改善箇所説明図

空調装置

熱交換器

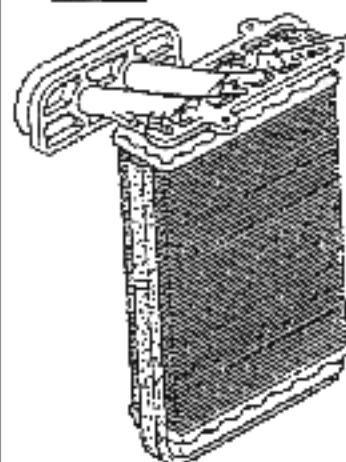
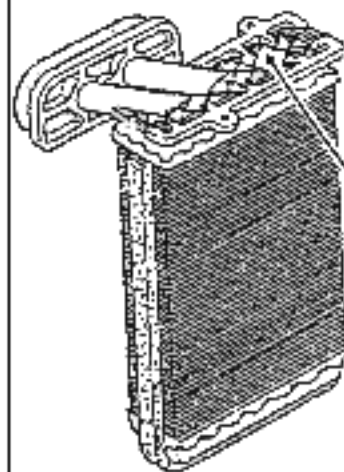
車室内に取り付けられている
空調用熱交換器の樹脂製上部
タンクが強度不足のため、原
動機がオーバーヒート状態に
なった時、当該タンクに亀裂
が生じて冷却水が漏れ、最悪
の場合、運転者が火傷するお
それがある。

上部タンクの肉厚
が1.6mm

全車両、当該熱交換器を対
策品と交換する。

上部タンクの肉厚
が2.5mm
